Variante al Piano Operativo per l'ampliamento del Policlinico Santa Maria alle Scotte

Relazione di variante

Comune di Siena

Proposta di modifica degli elaborati di variante a seguito dell'accoglimento parziale dell'osservazione della soc. Ital Bio Green s.r.l. (Prot. 59370 del 18.07.2023)

Estratto tav. 02k Piano Operativo come adottato con D.C.C. n.42 del 02.05.2023

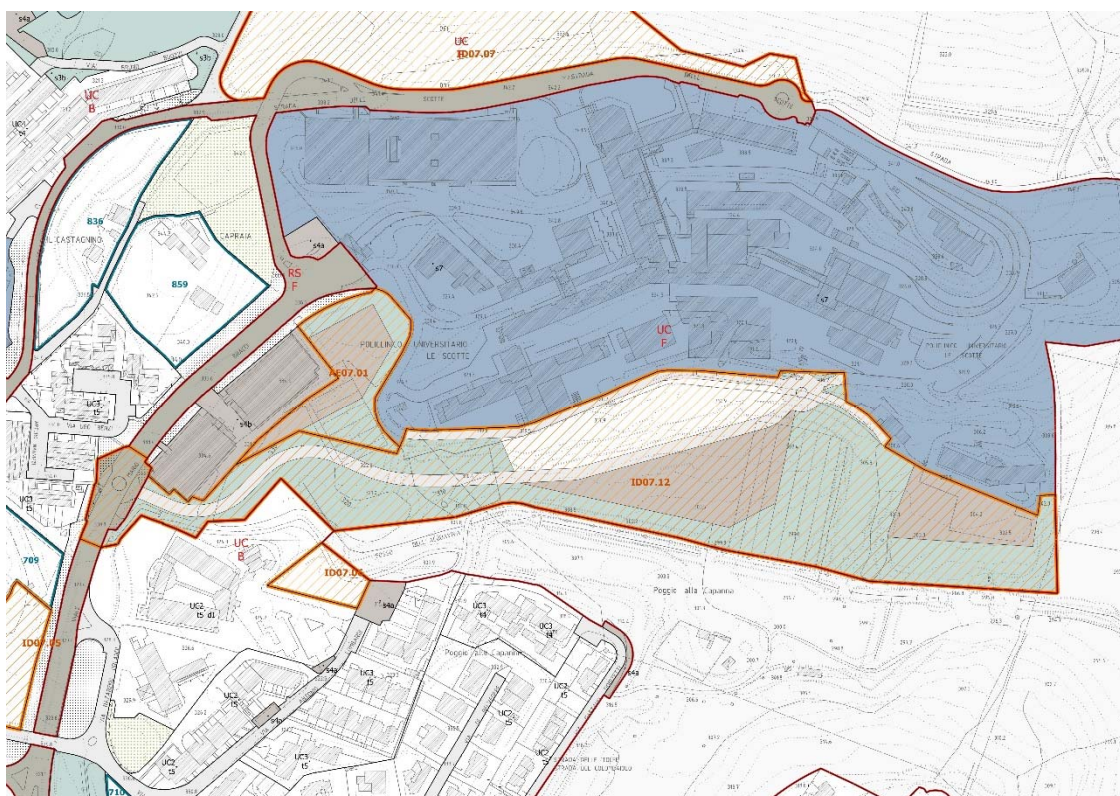
Nella “Proposta di controdeduzione alle osservazioni” viene suggerito di accogliere parzialmente l’osservazione presentata dalla società Ital Bio Green s.r.l. (Prot. 59370 del 18.07.2023).

L’eventuale accoglimento parziale di detta osservazione comporta la necessità di rivedere la scheda ID 07.12 - Art.154 ter Intervento Diretto in Via Mario Bracci, Policlinico Santa Maria alle Scotte e la scheda AE 07.01 - Parcheggio pubblico in Viale M. Bracci.

Estratto tav. 02k Piano Operativo Proposta di modifica a seguito dell'accoglimento dell'osservazione
